WETTBEWERB ZUM NEUEN BAHNHOF GENF-CORNAVIN.

Bahnhof-Wettbewerb Genf-Cornavin.

V. Preis. 1500 Fr.
Entwurf Nr. 10 "Billets s. v. p "
Verfasser: F. Fulpius, Arch., Genf.

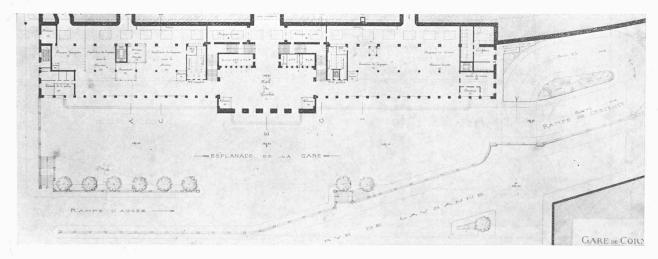
No. 10 (Billets, s. v. p.). Ce projet présente une solution avec plateforme au niveau du passage sous-voies; la plateforme manque de largeur, dans la partie N. E. en particulier, pour assurer la circulation et le stationnement des véhicules. La rampe de descente offre un mauvais débouché sur la rue de Lausanne et exige un grand sacrifice de terrain. L'expropriation indispensable de l'Hôtel des Familles augmente considérablement le coût.

Für 800 Fr. angekaufter Entwurf
Nr. 9 "Cornavin".

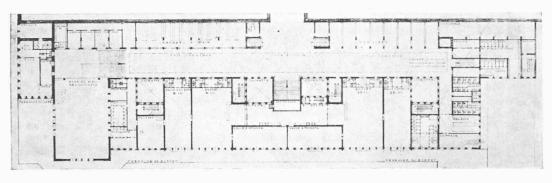
No. 9 (Cornavin). La possibilité d'une bonne ordonnance de la gare est empêchée par une saillie trop forte du bâtiment sur la place. Le stationnement des véhicules suivant le projet n'est pas admissible. La variante présentée avec la tour sur le trottoir de la rue du Mont-Blanc n'est pas réalisable. Au nord de la place, les pentes sont trop fortes.

L'idée générale du plan est bonne, mais serait d'une exécution très problématique à cause de la forte saillie du bâtiment sur la place. La combinaison pour les accès et la sortie est judicieuse. Plusieurs locaux sont trop grands; trop de place perdue par des services inutiles ou trop étendus quoique l'on sente une bonne étude du plan de l'entresol.

Rez-de-chaussée: Les locaux des bagages et des douanes sont mal éclairés; les piliers prévus devant les bancs de ces locaux sont gênants. Les loges pour les receveurs à bagages sont trop petites. La sortie secondaire à l'Est n'est pas désirable. Le bagage à main est mal placé; il devrait être au parterre, attenant aux locaux des bagages. Les locaux sanitaires devraient être au niveau des quais. Entresol: Mauvais emplacement des toilettes à l'entrée des salles d'attente et des buffets; ces derniers sont trop petits et le comptoir central trop étendu. Les W. C. publics sont trop vastes. 1er étage: Le corridor, bien éclairé sur le quai I, est trop large; c'est cette disposition qui oblige l'avancement trop grand du bâtiment sur la place, et empêche une bonne disposition des locaux de service. L'élargis-

sement du quai I est inutile. 2^{me} étage: Les chambres du personnel du buffet sont trop vastes. La disposition des appartements dans la tour n'est pas heureuse.

Les façades sont sévères et disproportionnées. La tour, dans son ampleur, dépasse les besoins. Le cube est beaucoup trop important et dépasse les prévisions.
